**Avis délibéré de la mission régionale d'autorité
environnementale sur le
Projet Pluriannuel d'Aménagement de Pistes - 2023-2026 -
présenté par la Société des Trois Vallées
sur la commune de Courchevel
(2^e avis)**

**Avis n° 2025-ARA-AP-1833 et 2025-
ARA-AP-1840**

Avis délibéré le 1 avril 2024

Figure 1: Identification des chantiers sur le plan des pistes de Courchevel (source : étude d'impact)

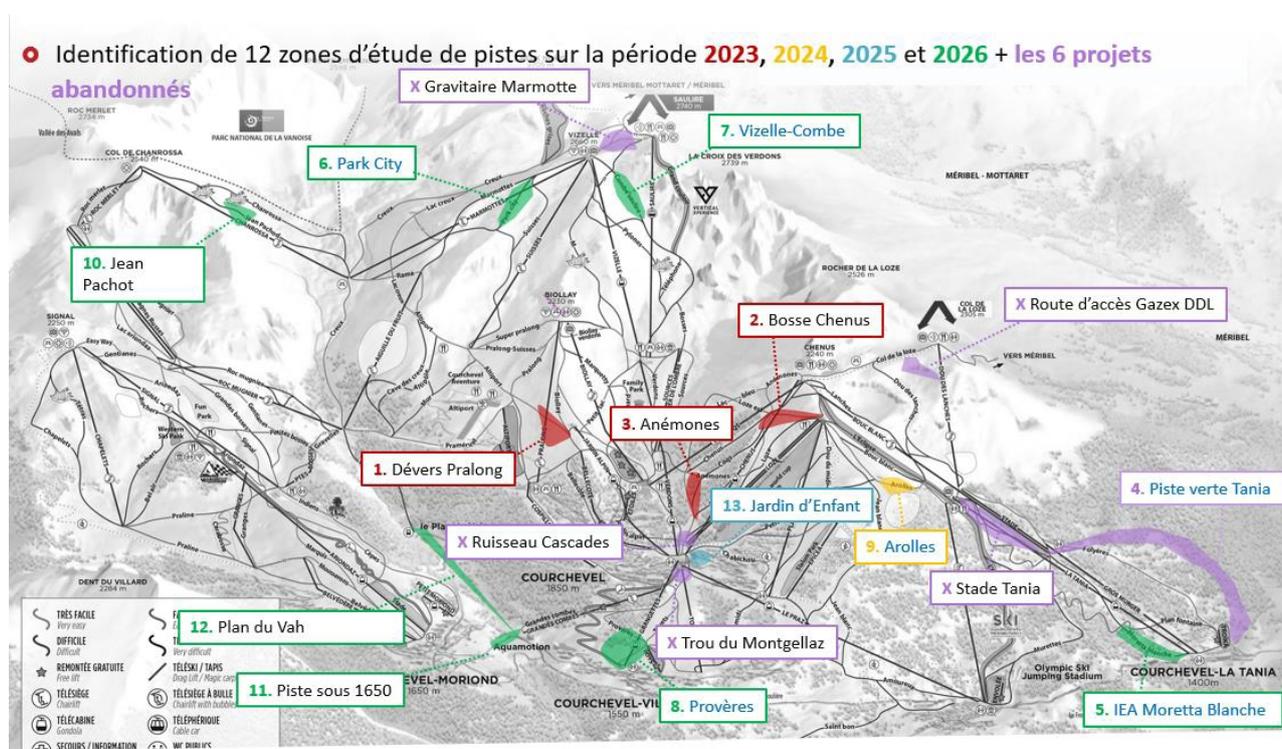
14 La carte figure 1 classe ce chantier dans les projets abandonnés, ce qu'il conviendrait de confirmer.
